RELATÓRIO DE CONSULTA PÚBLICA

Avaliação de Impacte Ambiental n.º 3570

Projeto “Central Solar Fotovoltaica de Almodôvar e Linha Elétrica (LMAT) a 150kV ”

Maio de 2023

Figura 1 – Extrato da figura 2 «Enquadramento em “Áreas Sensíveis”» do Resumo Não Técnico do Estudo de Impacte Ambiental da Central Fotovoltaica de Almodôvar e Linha Elétrica a 150 kV.

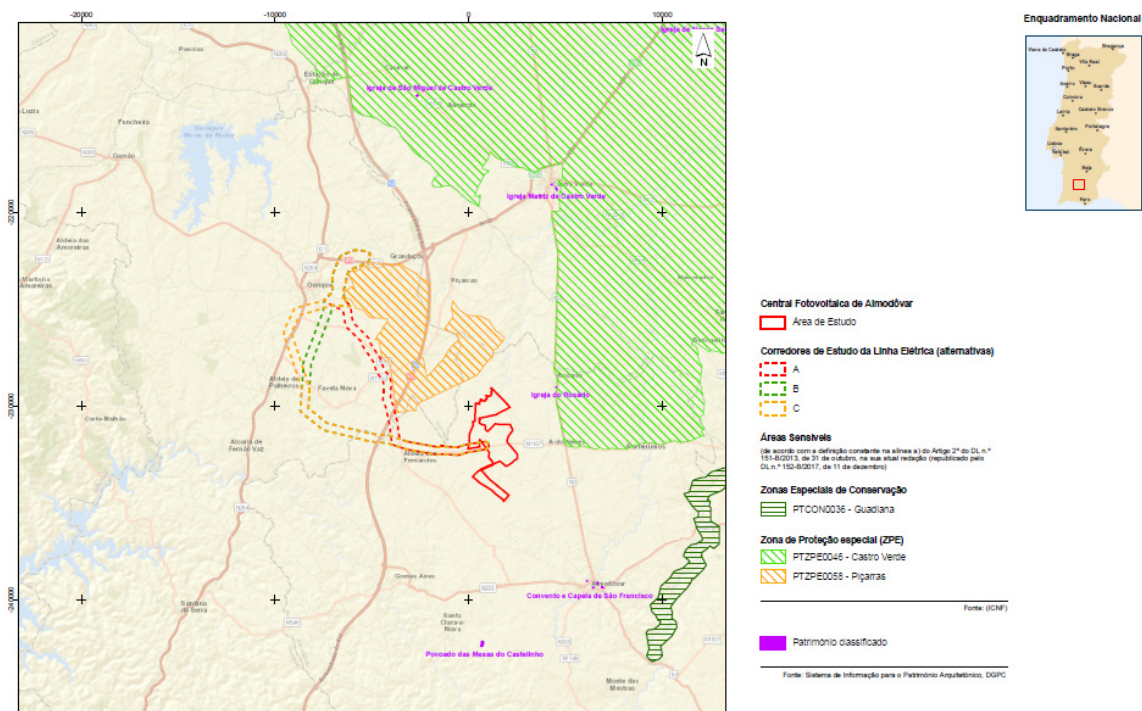
Apesar da área de estudo do Projeto da Central Fotovoltaica não se encontrar sobreposta com áreas sensíveis, na envolvente da área de estudo existem áreas desta natureza, designadamente a ZPE Piçarras (PTZPE0058)¹, a ZPE Castro Verde (PTZPE0046)² – maioritariamente coincidente com a Área Importante para as Aves (IBA, do inglês *Important Bird Areas*) de Castro Verde (PT029) e a Reserva da Biosfera da UNESCO – e a ZEC Guadiana (PTCON0036). Relativamente à Linha Elétrica a 150 kV, a Alternativa A, para além de se sobrepor numa extensão de 100 m com a ZPE Piçarras, é adjacente a esta ZPE numa extensão muito significativa (fig. 1).

Figura 1 – Extrato da figura 2 «Enquadramento em “Áreas Sensíveis”» do Resumo Não Técnico do Estudo de Impacte Ambiental da Central Fotovoltaica de Almodôvar e Linha Elétrica a 150 kV.

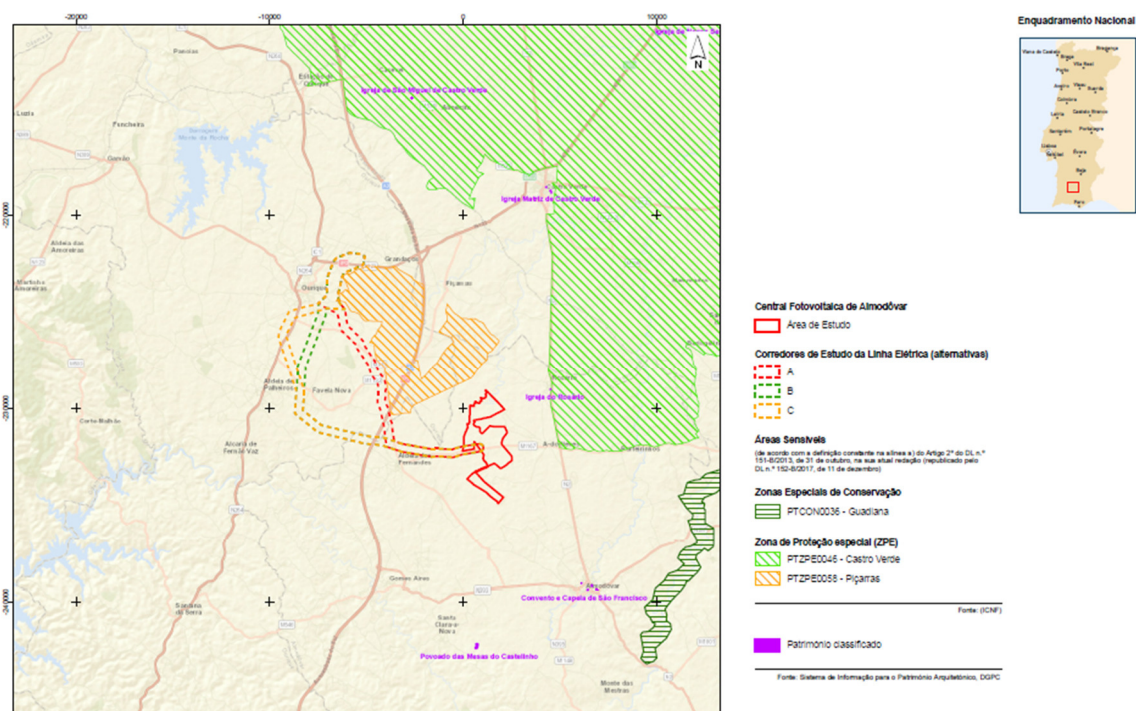
Apesar da área de estudo do Projeto da Central Fotovoltaica não se encontrar sobreposta com áreas sensíveis, na envolvente da área de estudo existem áreas desta natureza, designadamente a ZPE Piçarras (PTZPE0058)¹, a ZPE Castro Verde (PTZPE0046)² – maioritariamente coincidente com

a Área Importante para as Aves (IBA, do inglês *Important Bird Areas*) de Castro Verde (PT029) e a Reserva da Biosfera da UNESCO – e a ZEC Guadiana (PTCON0036). Relativamente à Linha Elétrica a 150 kV, a Alternativa A, para além de se sobrepor numa extensão de 100 m com a ZPE Piçarras, é adjacente a esta ZPE numa extensão muito significativa (fig. 1).
